**Zeitschrift:** Schweizer Ingenieur und Architekt  
**Herausgeber:** Verlags-AG der akademischen technischen Vereine  
**Band:** 108 (1990)  
**Heft:** 11

## Wettbewerbe

# Concours: Office fédéral de la statistique, bâtiment CFF, bâtiment PTT, Neuchâtel

5e rang, 3e prix (20 000 fr.): **Pierre Denis**, Rochefort

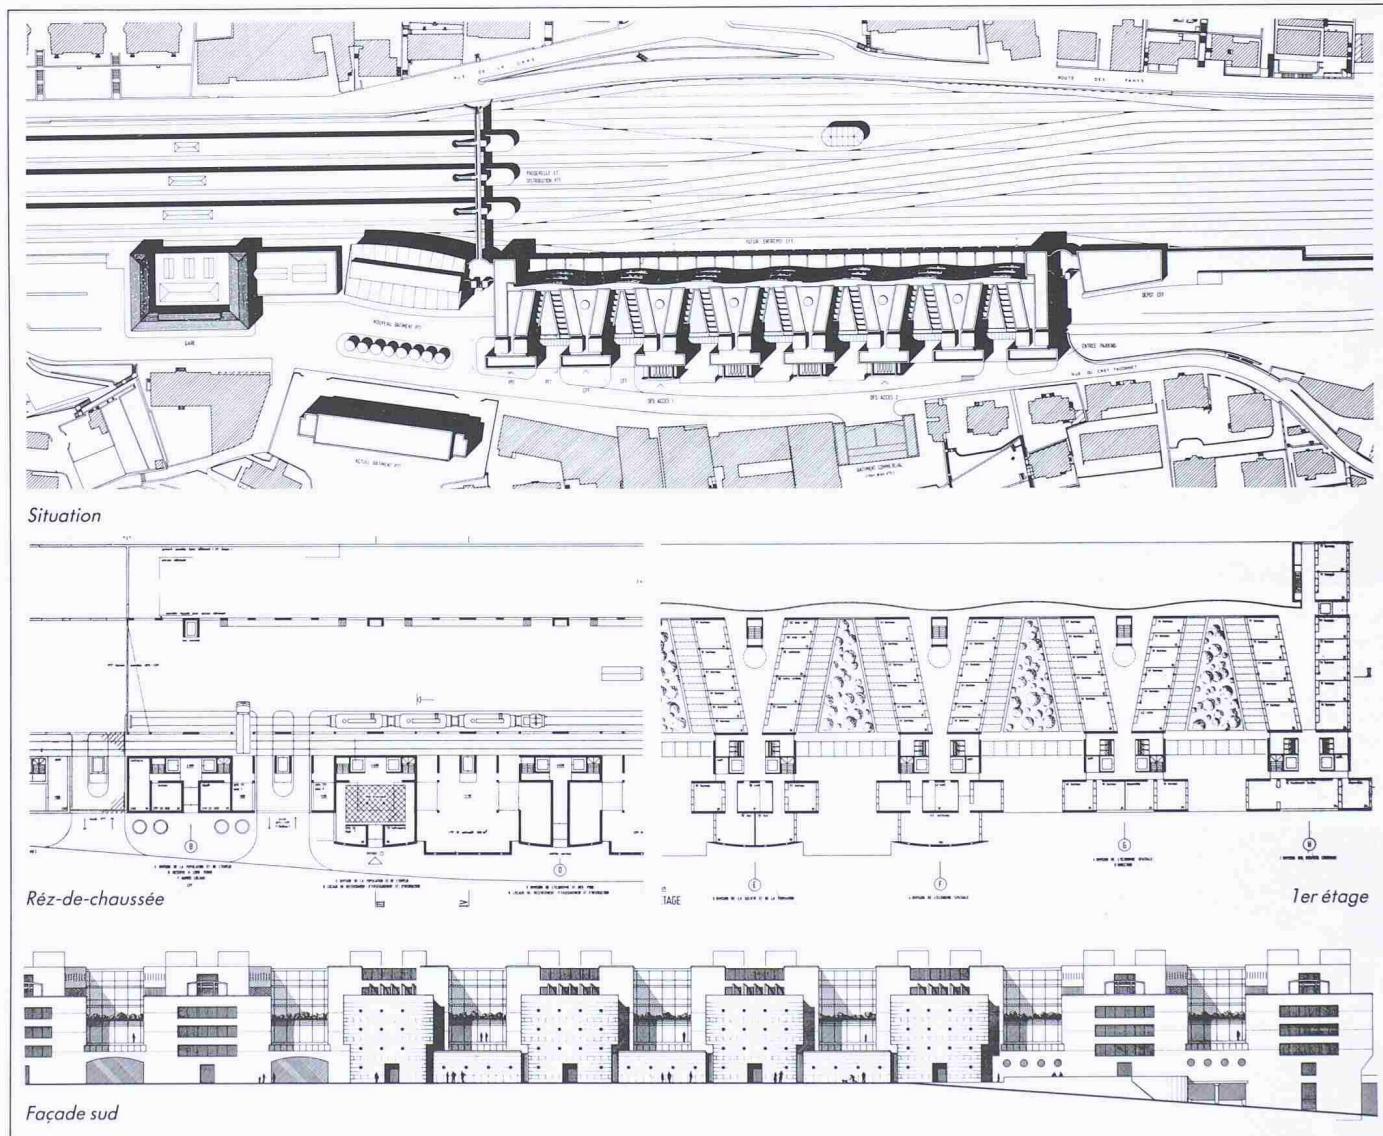
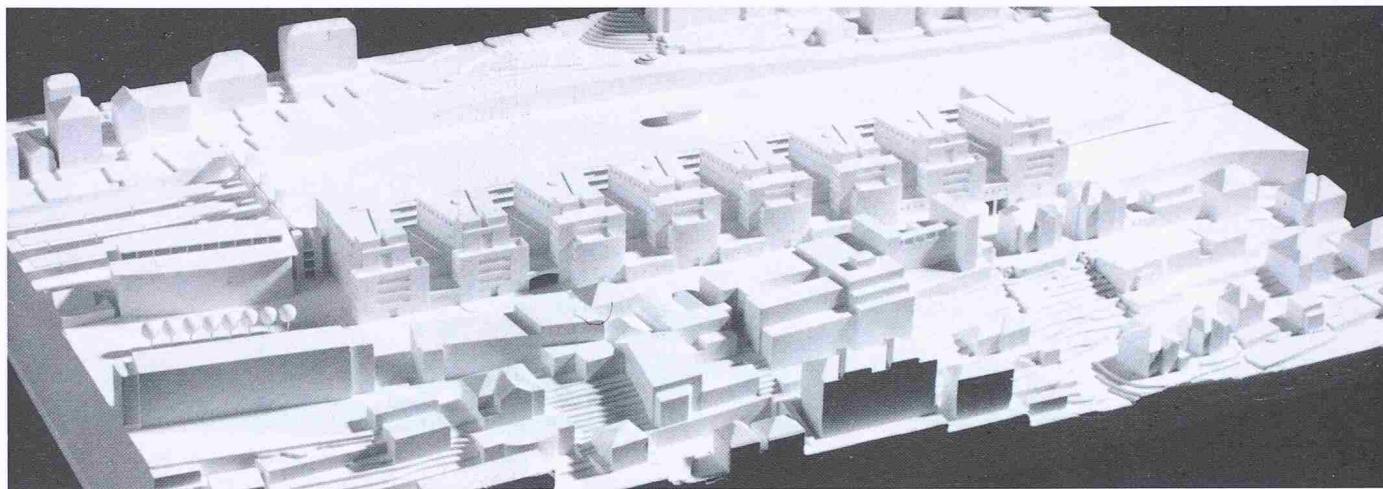
Concours d'idées: Le bâtiment de l'OFS, d'une échelle bien adaptée au site est située parallèlement entre la rue du Crêt-Taconnet et les voies CFF. Le bâtiment des PTT situé au-dessus des voies est intéressant de par son échelle et son fonctionnement.

Concours de projets: Au rez-de-chaussée du bâtiment, la proposition de mettre les entrepôts et leurs accès au nord, en réservant le sud au hall d'entrée

est intéressante dans son principe. Malheureusement, le hall d'entrée très étiré avec l'accès principal en bout de bâtiment et avec d'autres accès secondaires, pose un problème de gardiennage. L'accès des camions aux entrepôts ne peut se faire qu'en circulant sur les voies CFF. Le bâtiment épais avec des vides intérieurs sur quatre niveaux pourrait offrir des possibilités d'utilisations intéressantes, si un éclairage naturel zénithal était possible. Dans le cas particulier, les espaces conviviaux, ainsi que les salles de conférence ne peuvent bénéficier d'aucune lumière naturelle. La situation de la grande salle, en attique, offre à celle-ci une si-

La trame constructive des étages est simple et uniforme, caractérisée par de grandes portées et des porte-à-faux assez onéreux qui sont partiellement peu adaptés à la répartition des locaux. Le volume construit, ainsi que le rapport entre surfaces brutes de plancher/surfaces utiles se situent dans les moyennes générales des projets.

tuation privilégiée au point de vue de l'éclairage et d'ouverture sur le paysage. Malheureusement, les principes proposés pour les accès depuis le hall d'entrée au rez-de-chaussée ne sont pas acceptables.

6e rang, 4e prix (15 000 fr.): **Thomas Urfer**, Fribourg, et **Eric Ryser**, St-Blaise

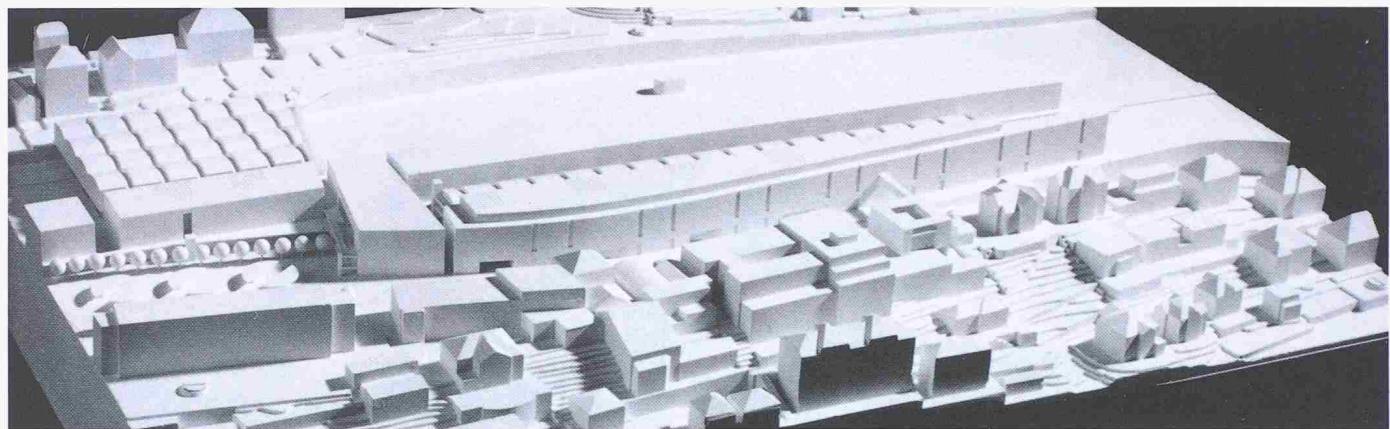
Ce projet se caractérise par la volonté de donner à la rue du Crêt-Taconnet le statut et l'image d'un espace de la ville. L'occupation du terrain disponible est très forte et la forme urbaine proposée restructure complètement le socle de la plate-forme artificielle.

Concours d'idées: Le parti général est clairement intelligible, cependant, on peut regretter que les éléments complémentaires projetés dans le grand

périmètre ne représentent pas un apport qualitatif à la construction du site.

Concours de projets: Une faiblesse de ce projet réside dans l'impossibilité de réaliser, en première étape, la totalité de l'édifice sur la rue du Crêt-Taconnet, sans démolir le bâtiment administratif CFF. L'image d'un bâtiment OFS inachevé et sans tête est inacceptable. De plus, le nombre des éléments répétitifs du projet semble plutôt déterminé par le périmètre du terrain que par une volonté architecturale d'ensemble.

La principale qualité du projet se trouve dans sa forme typologique, et en particulier, dans l'organisa-

sation des bureaux en unités distinctes orientées sur des courtes, qui assure une bonne orientation et une protection efficace contre les nuisances de la route et du chemin de fer. Toutefois, il y a un conflit entre la forme du peigne et la disposition des volumes en strates. La superposition de ces deux systèmes provoque leur annulation réciproque: circulations compliquées, organisation des espaces peu claire, flexibilité réduite. La trame de construction est uniforme, mais avec des portées généreuses, trop coûteuse en rapport avec l'utilisation prévue.

Le volume moyen se situe en dessus de la moyenne des projets.

**7e rang, 5e prix (8000 fr.): Plarel, Jacques Dumas, Lausanne**

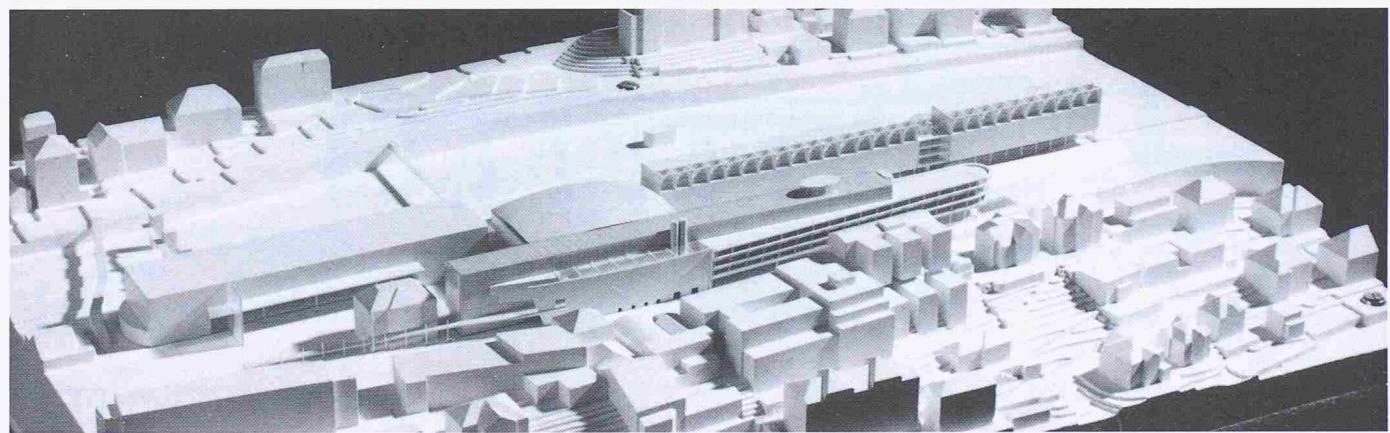
Le projet se distingue par son implantation claire et précise et une occupation du site très importante.

Concours d'idées: La grande salle située en pont au-dessus de l'aire de service est bien intégrée entre deux constructions linéaires. On peut regretter le manque de concordance architecturale des deux

bâtiments. La couverture en pont n'est pas à l'échelle du site. Par contre, l'organisation des bâtiments qui forment la place est simple et à l'échelle des bâtiments existants.

Concours de projets: La façade sud du bâtiment de l'OFS n'est pas cohérente, car elle ne reflète pas son contenu. Ce bâtiment, de par sa volumétrie, s'intègre de façon satisfaisante dans le site. Par contre,

il y a dichotomie entre la forme des plans et sa typologie. La distribution en enfilade des bureaux contredit la structure et induit une distribution de bureaux disparate trop conditionnée par la forme du bâtiment.

Le volume construit se situe au-dessous de la moyenne générale des projets et le rapport entre surfaces brutes de plancher/surfaces utiles est favorable.

**8e rang, 6e prix (7000 fr.): Pierre Boecklin, Genève**

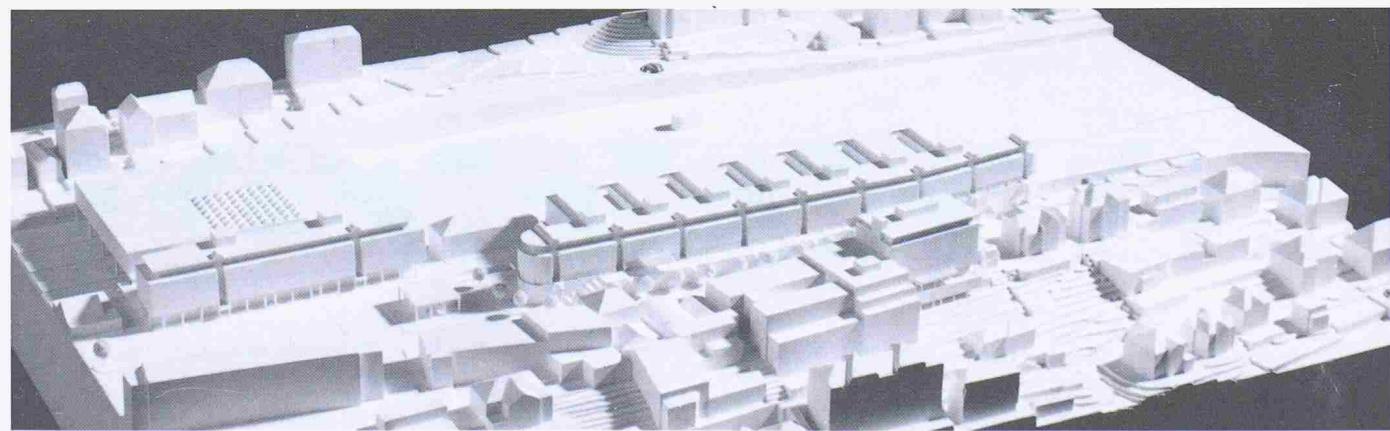
L'auteur présente un groupement de trois volumes autour d'une articulation représentée par la salle de recensement. Cette forme de liaison nuit à la clarté du projet.

Concours d'idées: L'ensemble des volumes occupe rationnellement le plateau et le secteur de la gare.

La composition générale est disparate, non seulement pour le concours d'idées, mais aussi pour le concours de projets.

Concours de projets: Même si la configuration des volumes n'est pas fragmentée, leur échelle en rapport avec la ville reste raisonnable. La proposition pour le volume situé sur la parcelle au sud du Crêt-Taconnet est disparate et chaotique, sans dégagement sur le lac depuis la rue. Les bâtiments réservés à l'OFS manquent de cohérence dans les volumes.

Le projet paraît économique en volume construit. Bien que, dans les étages, la conception de la trame constructive paraisse économique, on constate que les structures porteuses de la façade sud sont complexes et onéreuses.
